## 製品仕様変更のお知らせ

製品名 : 土間埋設型 ステンレス製 散水栓ボックス

品番 : B3-FK

【旧型】

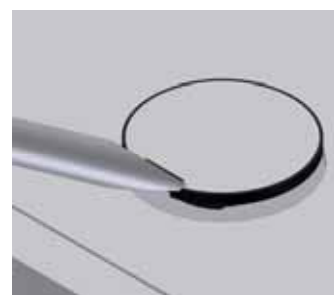
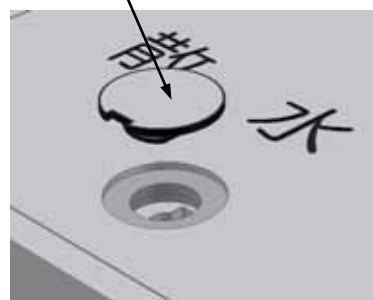
変更内容 : 鍵が蓋表面から出っ張っていた為、蓋を受枠に収納時に鍵と受枠の接触により鍵が破損する恐れが御座いましたので、鍵が受枠に接触しないよう蓋表面をフラットな形状に変更致しました。

- ・ 蓋表面に鍵が出っ張らない構造に変更致しましたので、表面がフラットでスッキリとした外觀になります。
- ・ 鍵は土砂等の浸入やいたずら防止の為、容易に取り外せないキャップを取り付けております。

キャップを取り外す際は、キャップの切り欠きにマイナスドライバー等を差し込んで、引き上げて下さい。
